# 工程变更通知书 (ECN)

变更申请时间	2024/5/22	项目代码/名称	ZY2248	ECR编号	ECR0010423	变更紧急度	C类
客户名称	北京福田戴姆勒汽车有限公司	提出人	<input type="checkbox"/> 客户 <input checked="" type="checkbox"/> 公司 <input type="checkbox"/> 供应商	ECN编号	ECN0005602		
总成名称	驾驶员座椅总成/驾驶员座椅总成/驾驶员座椅总成/驾驶员座椅总成 副驾驶员座椅总成/副驾驶员座椅总成/副驾驶员座椅总成			总成件号/QAD号	A668100000004/A668100000010/A668100000023/A668100000026 A668100000006/A668100000011/A668100000025		
零/部件名称	主驾标配靠背泡沫总成/主驾高配靠背泡沫总成 副驾驶员座椅靠背泡沫总成/副驾驶员座椅靠背泡沫总成			零/部件件号/QAD号	SHT0016089/SHT0016090 SHT0016196/SHT0016692		
项目阶段	<input type="checkbox"/> PCP 阶段 <input type="checkbox"/> ED 阶段 <input type="checkbox"/> ET 阶段 <input type="checkbox"/> PT 阶段 <input checked="" type="checkbox"/> SOP 阶段			变更零件类型	<input checked="" type="checkbox"/> 自制件 <input type="checkbox"/> 采购件 <input type="checkbox"/> 外协件		
更改类型	<input checked="" type="checkbox"/> 设计 <input type="checkbox"/> 工艺 <input type="checkbox"/> 模具 <input type="checkbox"/> 夹具 <input type="checkbox"/> 检具 <input type="checkbox"/> 试验\检测方法 <input type="checkbox"/> 原材料 <input type="checkbox"/> 重要二次配套 <input type="checkbox"/> 其他:			是否需提交客户批准	<input type="checkbox"/> 是 <input checked="" type="checkbox"/> 否 <input type="checkbox"/> N/A

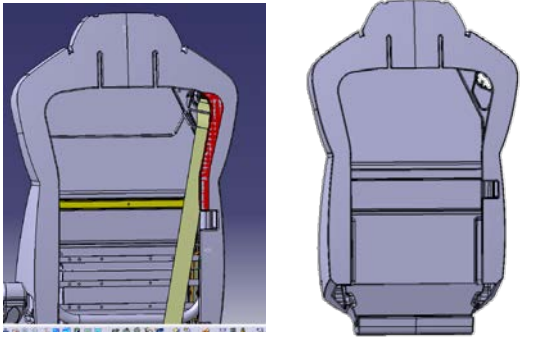
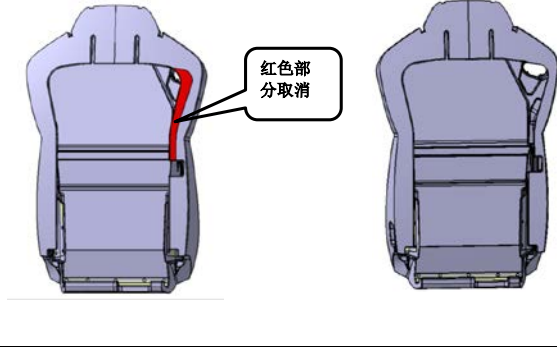
更改原因	<input checked="" type="checkbox"/> 改进措施 <input type="checkbox"/> 预防措施 <input type="checkbox"/> VA/VE <input type="checkbox"/> 客户要求 <input type="checkbox"/> 其它						
更改等级	<input type="checkbox"/> 级别1		<input type="checkbox"/> 级别2		<input checked="" type="checkbox"/> 级别3		<input type="checkbox"/> 级别4
	较大的更改: 该更改将影响产品的外形、安装或功能		重要的过程更改: 对客户而言该更改有明显的外观变化		对产品成本、库存、质量成本等影响的更改,对客户无直接影响		1. 文件、试验、工作流程等附带的更改 2. 内部流程或工艺更改 该更改对客户、产品成本或库存无影响
变更申请内容	变更申请前: 安全带在使用过程中,与发泡干涉			变更申请后: 将与安全带干涉的发泡通过修模,切削掉
